改善箇所説明図

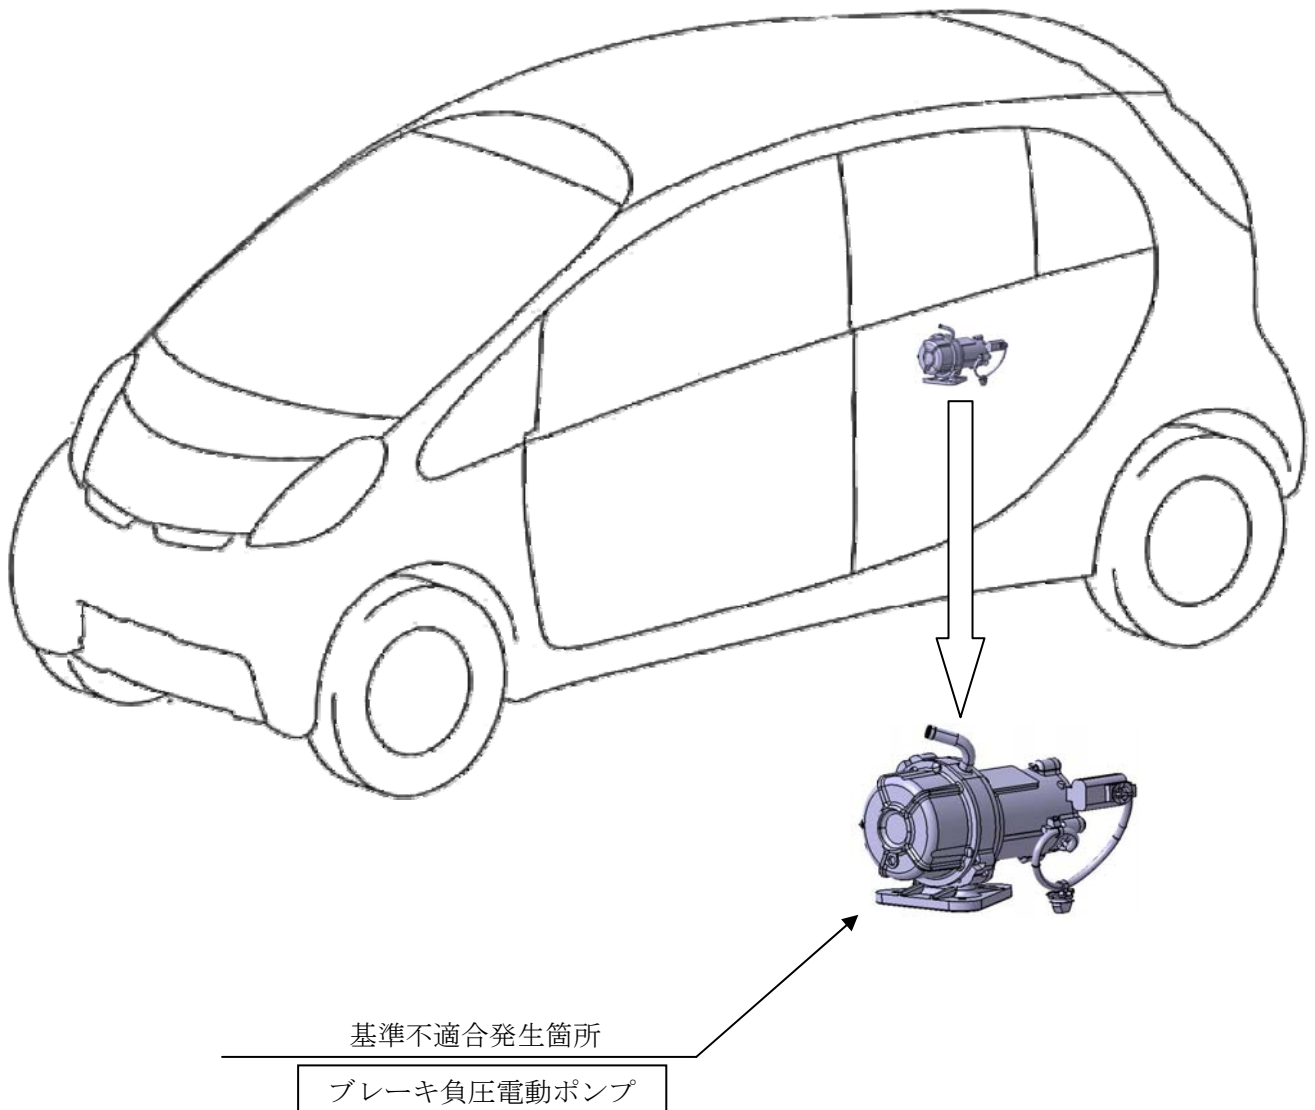
- ①ブレーキ倍力装置に負圧を供給するブレーキ負圧電動ポンプにおいて、内部のロータの加工が不適切なため、先端が鋭利な形状となっているものがある。そのため、そのまま使用を続けると、ロータの先端が欠け、負圧ポンプが作動せず、制動距離が長くなるおそれがある。
- ②ブレーキ倍力装置に負圧を供給するブレーキ負圧電動ポンプにおいて、内部のベーンの検査が不適切なため、加工工程で発生した亀裂があるものを組み付けたものがある。そのため、そのまま使用を続けると、ベーンが破損し、負圧ポンプが作動せず、制動距離が長くなるおそれがある。

全車両、当該ブレーキ負圧電動ポンプ一式を対策品に交換する。

注：図中の 内は、交換する部品を示す。

識別：助手席側ドアチェックのドア側取付けボルト（下側）頭部に、白または黄色のペイントを塗布する。
